改善箇所説明図

基準不適合の内容

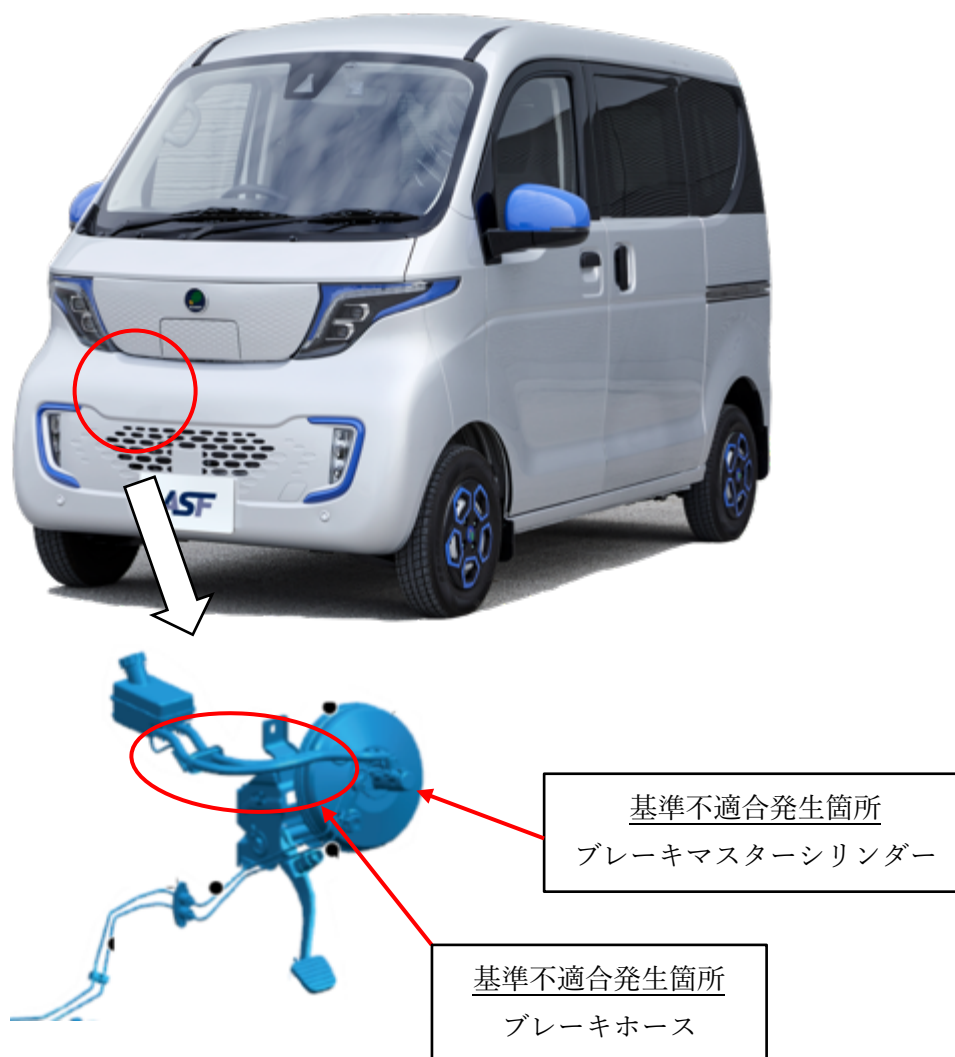
ブレーキフルードリザーバータンクとブレーキマスターシリンダー間に装着されているブレーキホースについて、材質の選定が不適切なため、当該ブレーキホース内のブレーキフルードと化学反応を起こすものがある。さらに、化学反応により溶出したブレーキフルードがブレーキマスターシリンダー内のカップと化学反応を起こし、カップが劣化することがある。そのため、低速でブレーキを踏み続けると、ブレーキマスターシリンダーの液圧が低下し、制動力が低下するおそれがある。

全車両、ブレーキホースを対策品に交換し、ブレーキマスターシリンダーを新品に交換する。

識別：車台番号の17桁目の下に黄色ペイントを塗布する。
